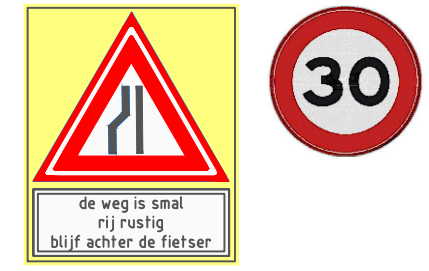
- bebording is er al (2x)
- + markering, kleur, driehoek (2x) zoals op de Oosthoutlaan
- + smiley-locatie (vanaf A44)

- Ⓐ
- zichtbaarheid kruising
 - 50 markering is er al op kom grens
 - + zigzag markering (4x)
 - + bebording (3x)
 - + smiley-locatie (vanaf A44)

- Ⓑ
- + bebording (2x)
 - + extra lichtmast bij oversteek
 - + schoolzone markering (2x) (ook na herinrichting)
 - + bebording > er zijn al gele VOP borden

- + reclamebord AH staat in zichtlijn, verplaatsen of alt. zie opmerkingen Beatrixlaan:
- + zigzag markering
- + bebording > er zijn al gele VOP borden
- + smiley-locatie

- + 2x bord smalle weg, auto's achter fietsers >
- + smiley-locatie
- + 30 km/h tussen Lockhorstlaan en Padoxlaan verkeersbesluit voorleggen aan politie

- inrijden Herenweg vanuit Oegstgeest: bebording aanvullen:
- + extra bord:

- Ⓒ
- + zigzag markering
 - verlengen zebra-markering voor zichtbaarheid:
 - + tunnelzijde 1,00 meter extra
 - + zijde Oranje Nassaulaan 2,00 meter extra

in totaal zijn er 5 smiley-locaties getekend er komt een smiley die excuusief gaat rouleren over deze locaties (om de ca. 4 weken)
